SPARC® Enterprise M4000/M5000 서버 제품 안내서

XCP 버전 1081용

그림 8-6 PCI 카드 고정 순서

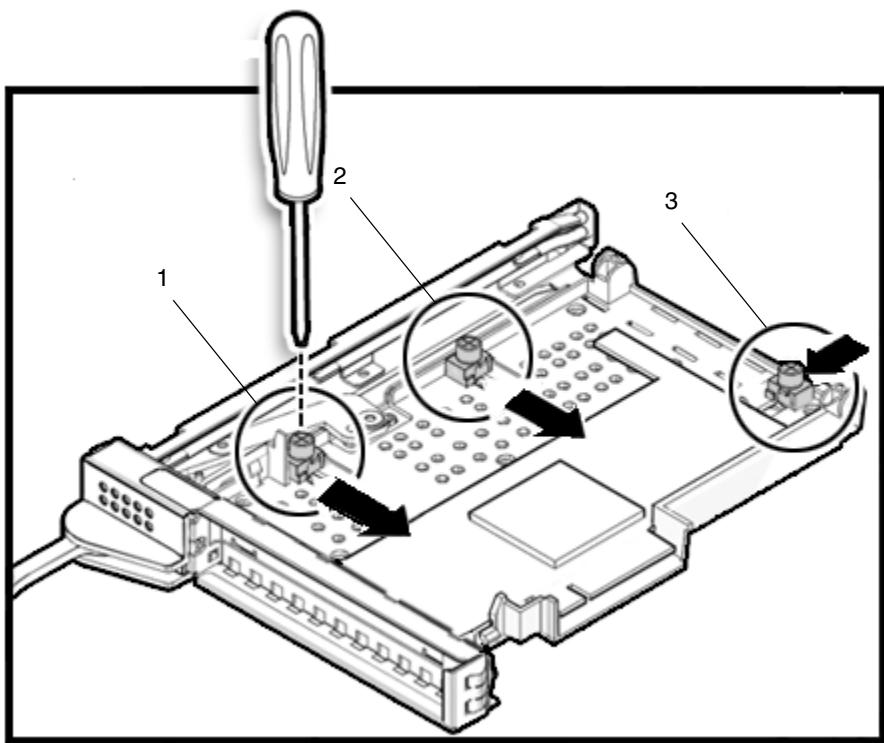
여기서는 8-9의 8.2.2절, "Installing the PCI Card"(PCI 카드 설치)에서 4단계를 수정합니다.

4. 조절식 고정 장치를 **PCI 카드**의 위치로 밀어 제 위치에 놓은 후 스크루드라이버로 고정합니다.

주 - 카드가 올바로 장착되도록 하려면 조절식 고정 장치를 카드에 끼우고 단단히 조여야 합니다. 또한 그림 8-6의 1-2-3 순서에 따라 PCI 카드를 고정시켜야 합니다.
